LUXEL

Réponse à l'avis de l'autorité environnementale

Projet de parc photovoltaïque

Lieu-dit « Causse de Benne » à Saint-Jean-Lespinasse

Choix d'implantation – incluant les bandes de débroussaillage

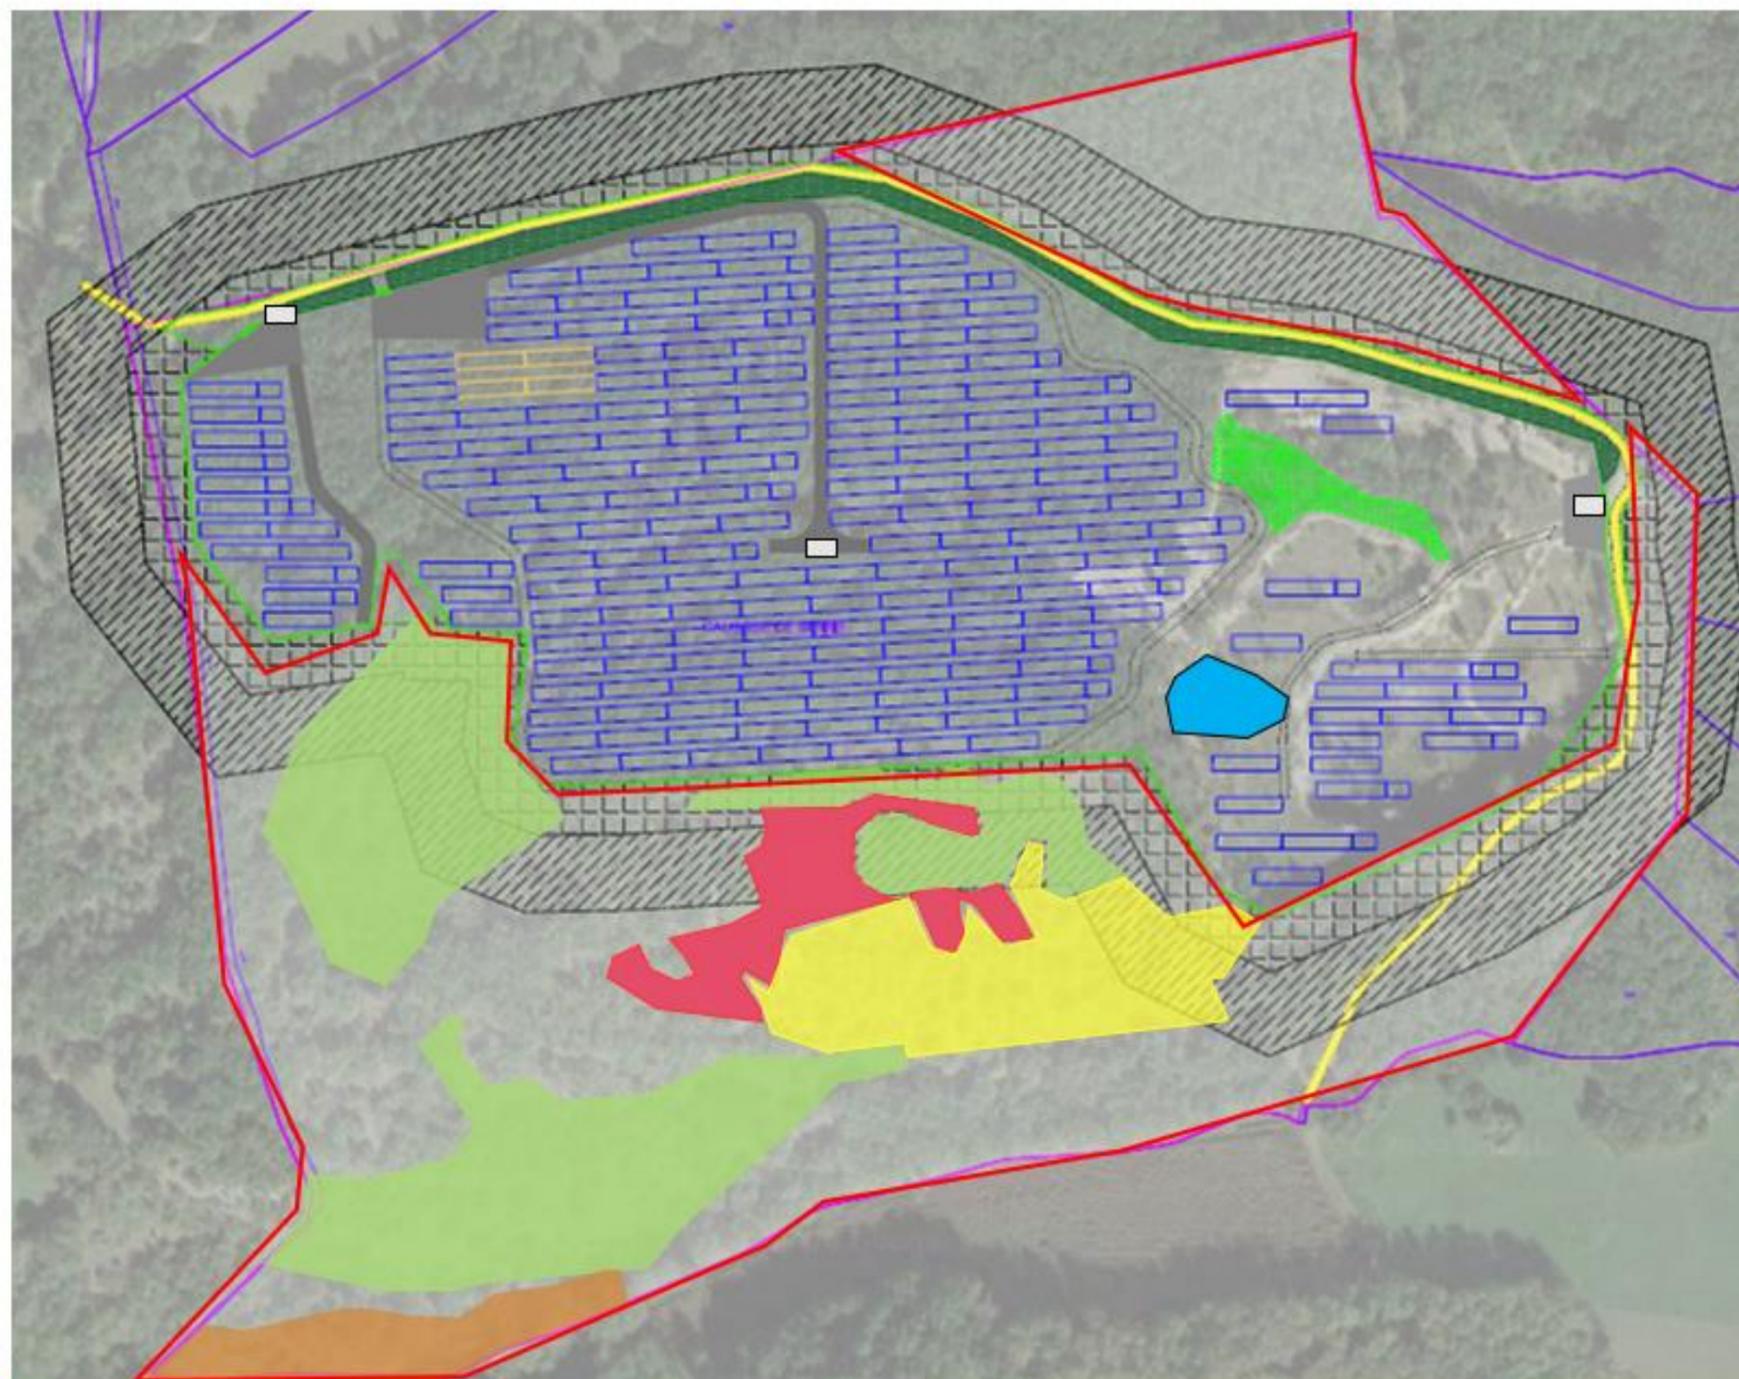
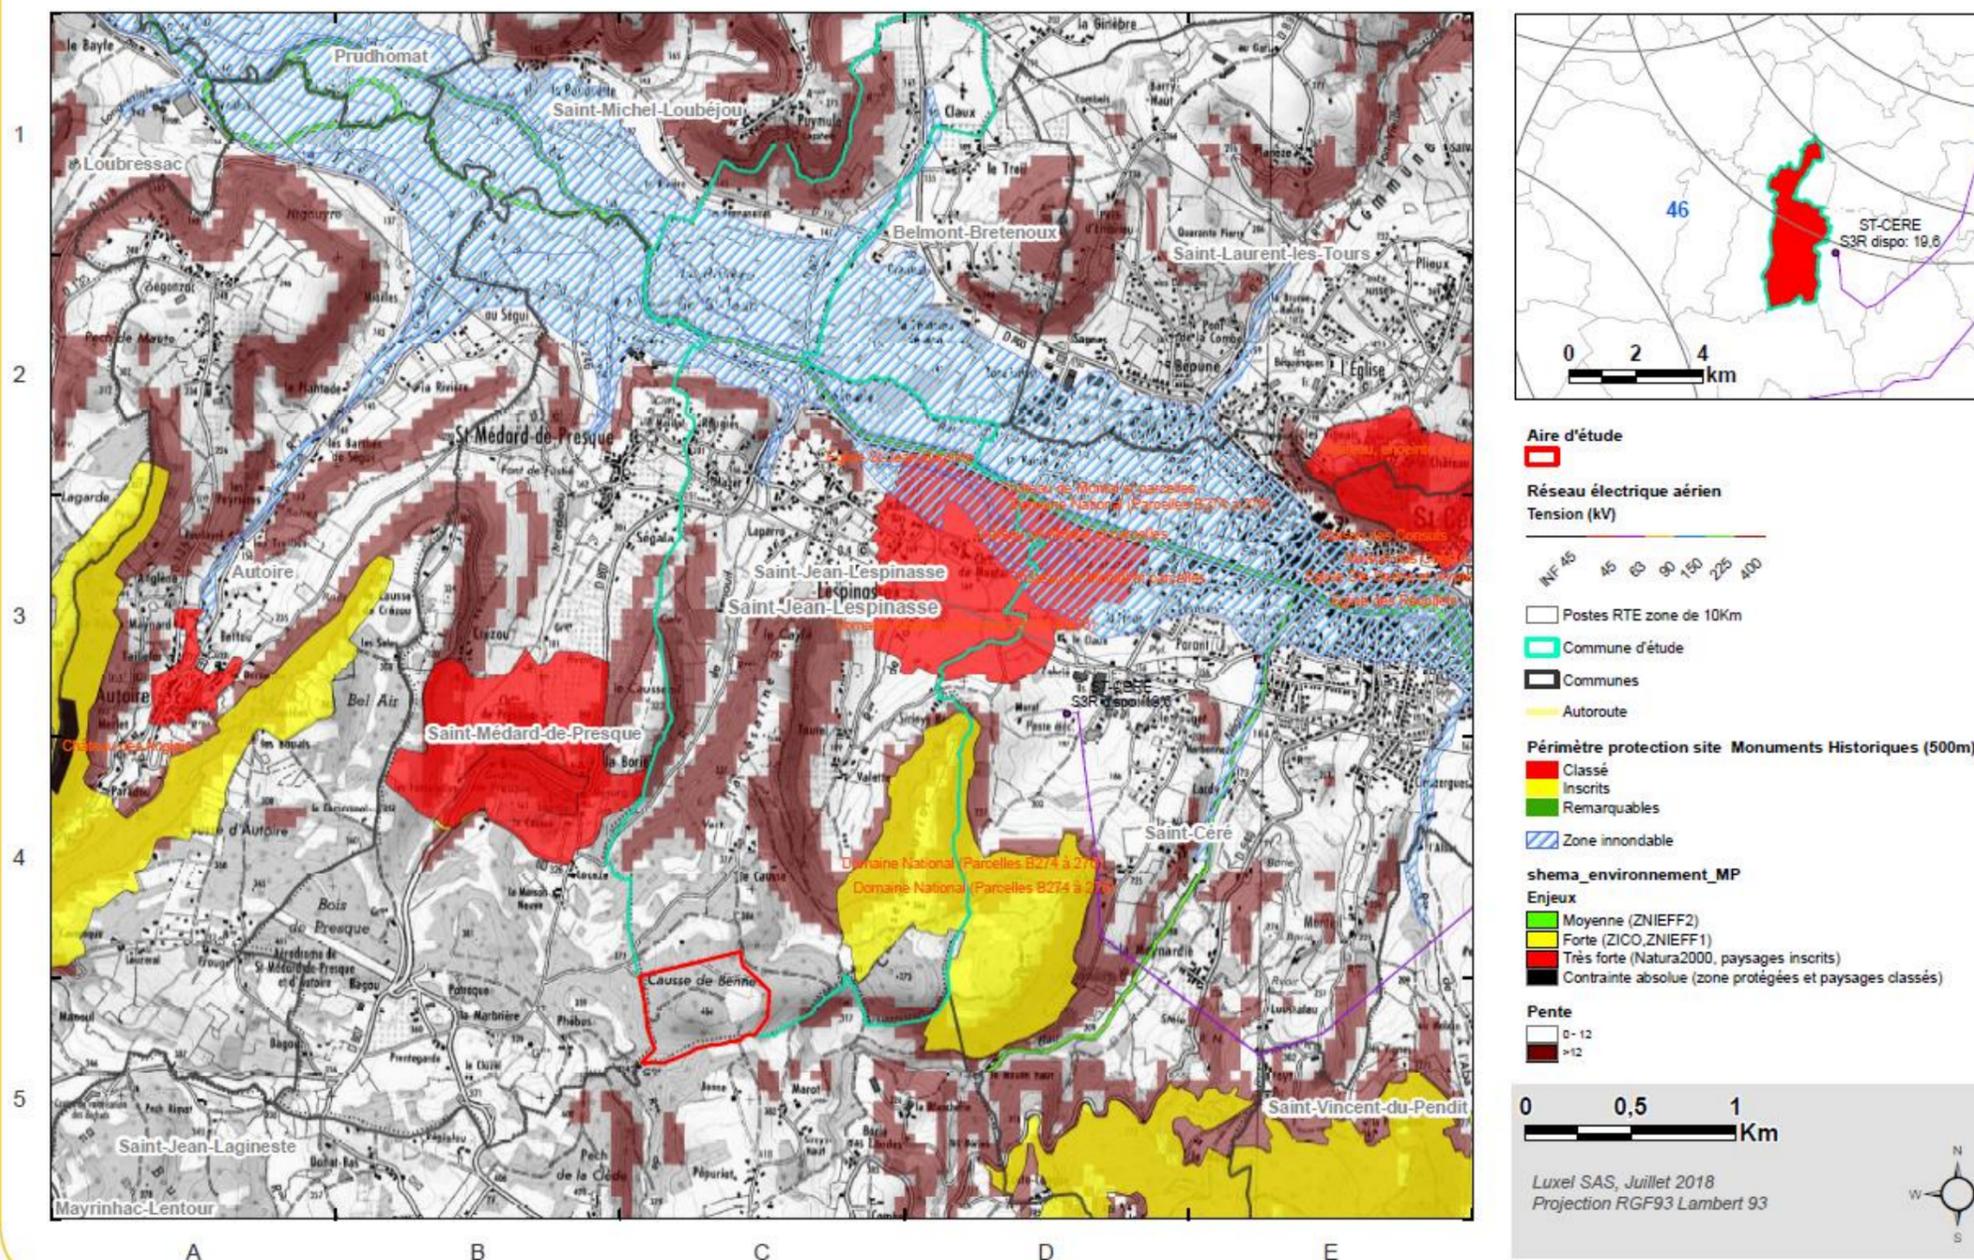
La MRAe recommande de représenter les équipements, les infrastructures prévues par le projet ainsi que la bande de débroussaillage de 50 m sur la carte des différents enjeux naturalistes, ainsi que sur la carte de synthèse des mesures, afin de mieux localiser les impacts. Elle recommande d'analyser précisément les impacts liés aux obligations de débroussaillage et de mettre en place les mesures nécessaires d'évitement, de réduction ou de compensation.

- Plan de masse du projet incluant les bandes de débroussaillage (cf. plan de masse p.18 et 45 de l'étude d'impact) ;
- Options conceptuelles et choix d'implantation (cf. p.24 et 189 de l'étude d'impact) ;
- Plan de masse sur les habitats (cf. p.215 de l'étude d'impact) ;
- Plan de masse sur les enjeux écologiques : non présente dans l'étude d'impact.

Identification des sites artificialisés sur un périmètre de 5km autour du projet

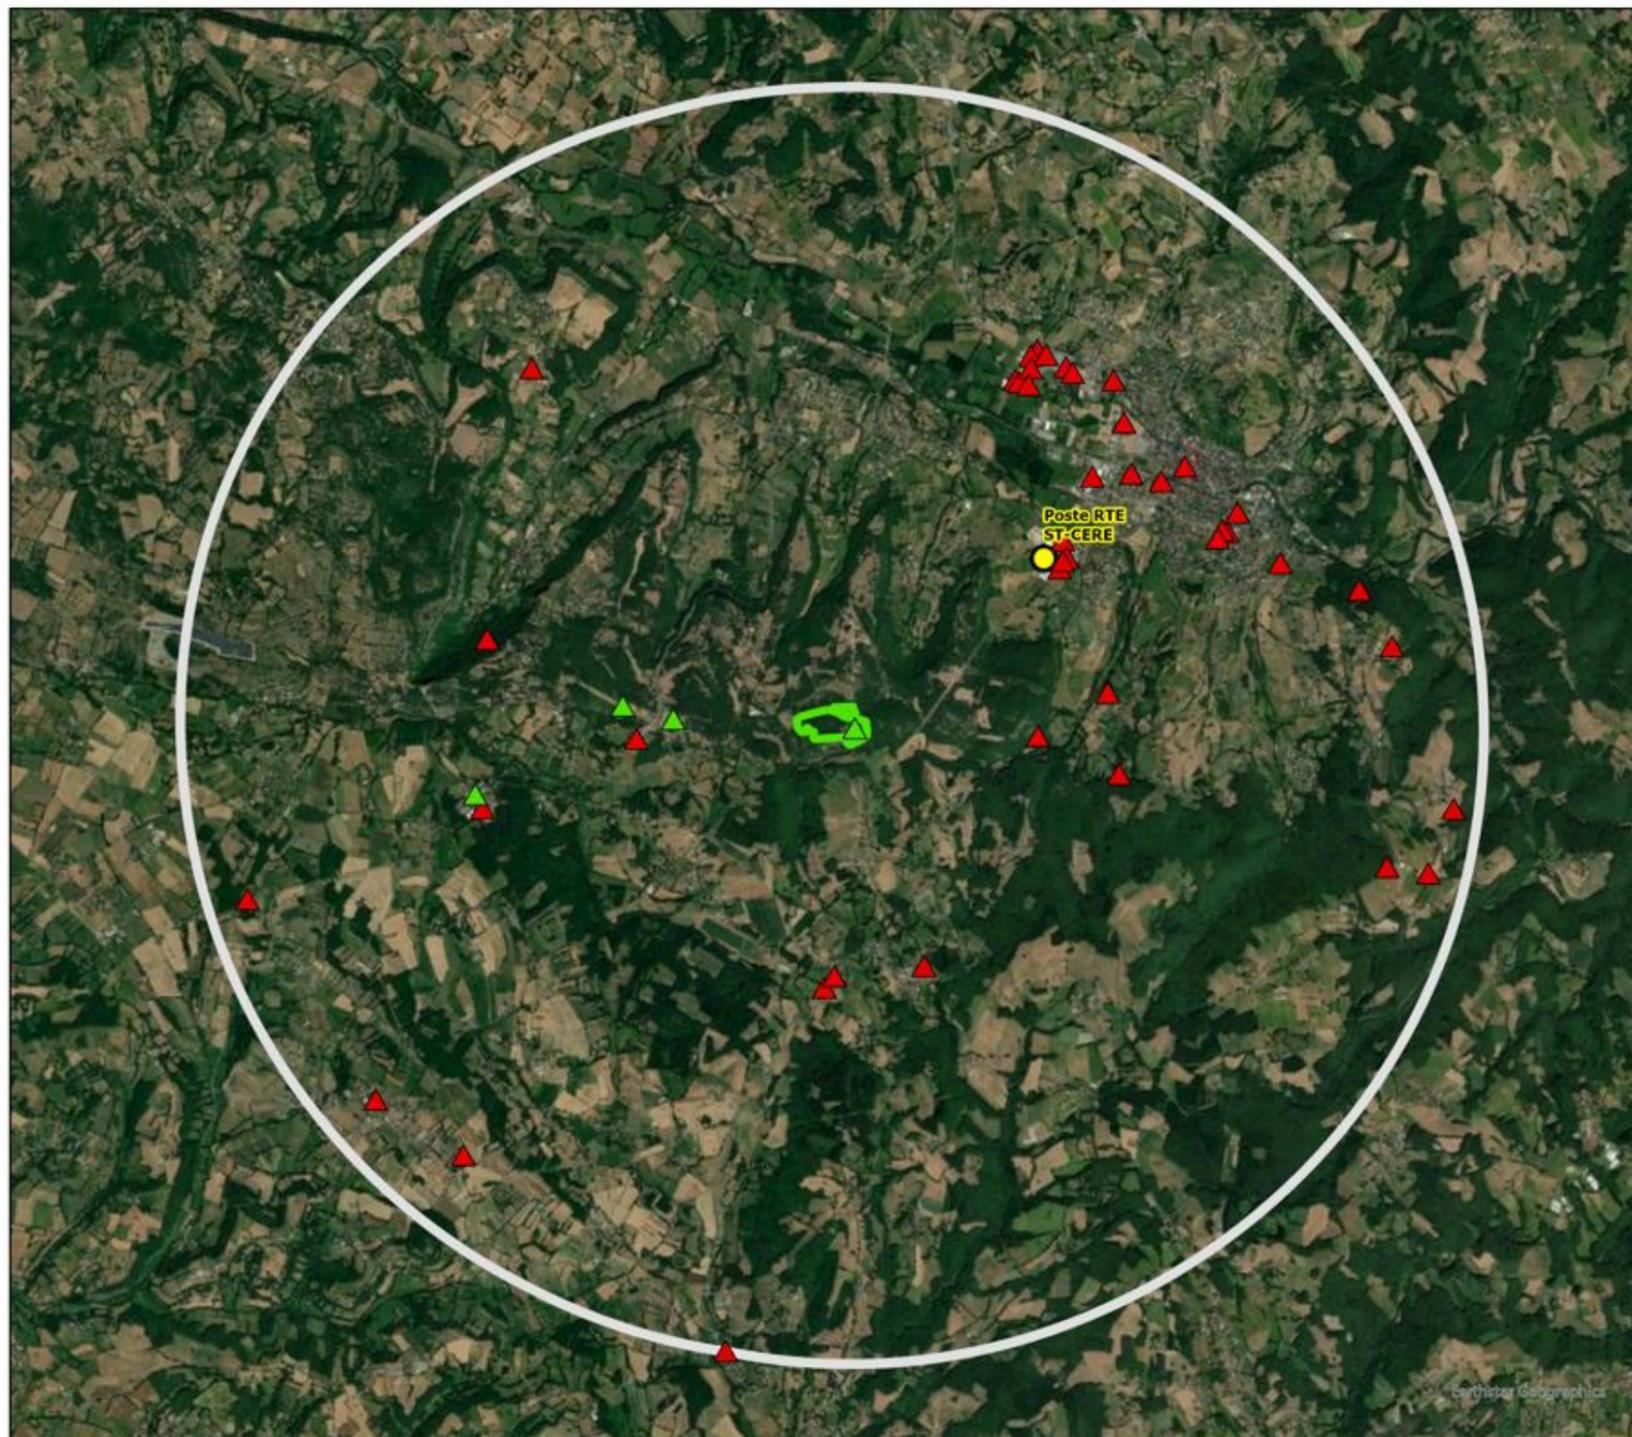
La MRAe recommande que l'étude d'impact présente, sur une zone élargie, une analyse permettant d'identifier des secteurs alternatifs et de les comparer en matière d'impacts environnementaux (notamment pour la biodiversité et le paysage) ; dans le cas où le site était retenu, elle recommande d'étayer ce choix au regard des critères environnementaux.

LUXEL a réalisé une prospection afin d'identifier les sites dégradés dans un rayon de 5 km autour du projet. Conformément au cahier des charges de la Commission de Régulation de l'Energie, les sites dégradés suivants ont été inventoriés :

Les trois sites identifiés sont néanmoins de trop faible surface, ou sont encore en activité, empêchant l'installation d'un parc solaire :

1. Centre d'enfouissement d'ordures ménagères et déchetterie : encore en activité.
2. Aérodrome : encore en activité.
3. Ancien site de dépôt : surface de moins de 2 ha.

Aucun de ces sites alternatifs n'apparaît donc favorable à l'implantation d'un parc solaire.

Enjeux liés aux chiroptères, Source : Diagnostic naturaliste réalisé par le bureau d'études Ectare, 2019

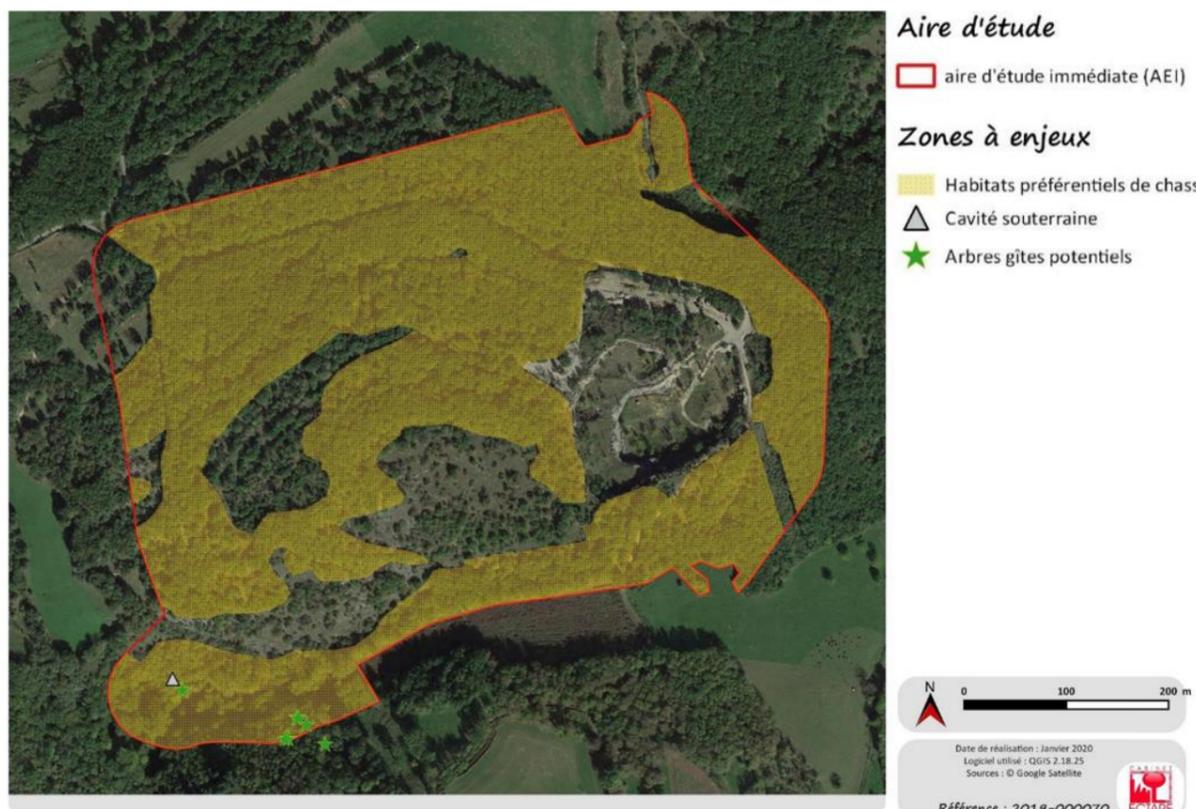
La MRAe recommande de conduire des journées de prospections supplémentaires en décembre et janvier afin d'identifier les chiroptères et les oiseaux potentiellement hivernants sur le site ; l'objectif étant de confirmer les espèces présentes et de renforcer l'évaluation des enjeux naturalistes.

Concernant les inventaires hivernaux, ils n'apparaissent pas pertinents compte tenu des enjeux potentiels du site identifiés via les inventaires réalisés et via la bibliographie. En effet, les secteurs de causses boisés ne constituent pas des zones favorables à l'hivernage de l'avifaune. Il est possible que des espèces hivernantes communes fréquentent le site (notamment certaines grives, gros-becs, roitelet huppé) mais cela n'aura aucune conséquence sur le niveau d'enjeu du site d'étude.

Un passage hivernal spécifique aux chauves-souris n'apporterait pas non plus d'informations supplémentaires car les arbres à gîtes potentiels, situés au sud-ouest de l'aire d'étude au niveau des boisements matures, ont été évités par le projet.

Une seule cavité souterraine est présente sur l'aire d'étude. Il s'agit d'un gouffre associé à une perte d'un ruisseau temporaire en partie Sud-Ouest du site. Ce gouffre peut potentiellement être fréquenté en phase d'hibernation par les chauves-souris (même si les capacités d'accueil ne sont pas optimales). Il a également été évité de la zone de projet.
